Ministerie van Verkeer en Waterstaat
Directoraat-Generaal Rijkswaterstaat
Projectbureau Zeeweringen

P201 - M - 01295 ken

Betreft (actie en nr.)
wijziging grens tussen dijkvak 101a (Hellegatpolder) en 100c (Ser-Arendspolder), 101b en 101a en 102 en 101b

Figuur 1-1 Overzicht van de wijzigingen :

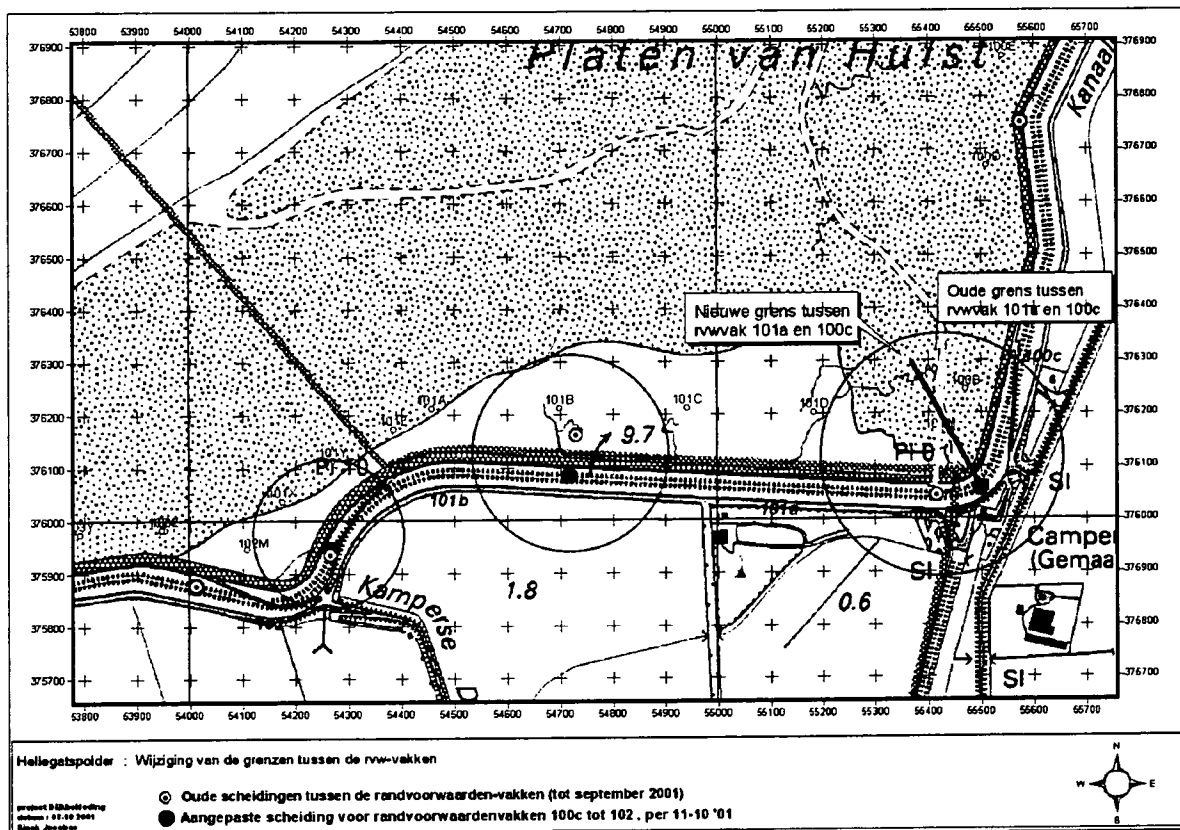
Deze wijziging was echter nog niet in de indeling van de randvoorwaardenvakken doorgevoerd. De ontwerpers van PBZ hebben nu de vraag of de voorgestelde verschuiving van 80 meter ook in de randvoorwaarden- en de ontwerppeilentabel doorgevoerd kan worden. Een tweede vraag is, of deze verschuiving van de grens tussen de randvoorwaardenvakken 100c en 101a geen effect heeft op de golfbelastingen, omdat de golf randvoorwaarden voor randvoorwaardenvak 100c hoger zijn dan voor randvoorwaardenvak 101a.

De voorgestelde wijziging is een verschuiving van een grens die gelegd is bij dijkpaal 0 (net voor de bocht) naar 78 meter oostwaarts van deze grens (midden in de bocht). Zoals op figuur 1.1 te zien is, heeft deze verschuiving voor de golfbelasting geen effect, omdat per dijkvak de zelfde uitvoerpunten geldig blijven. (de uitvoerpunten zijn weergegeven middels gele bolletjes in figuur 1.1)

De grens tussen dijkvak 101a en 101b lag tot heden op 80 meter uit de kruin van de dijk. Deze grens is loodrecht op de dijk verschoven naar dijkpaal 7

De grens tussen dijkvak 101b en 102 lag tot heden enkele meters vanaf dijkpaal 12. Deze grens is nu exact op dijkpaal 12 gelegd.

Deze andere begrenzingen van de randvoorwaardenvakken hebben geen gevolgen voor de golfbelastingen op de dijken. Verder zullen de geldende bodemhoogtes op 50 meter, zoals die weergegeven zijn in memo K-01-04-30 geldig blijven. Deze wijziging zal in de golfrandvoorwaarden-tabel, en de ontwerppeilen-tabel doorgevoerd worden. Beide tabellen zullen op 11 oktober vastgesteld worden voor in de nieuwe handleiding ontwerpen.
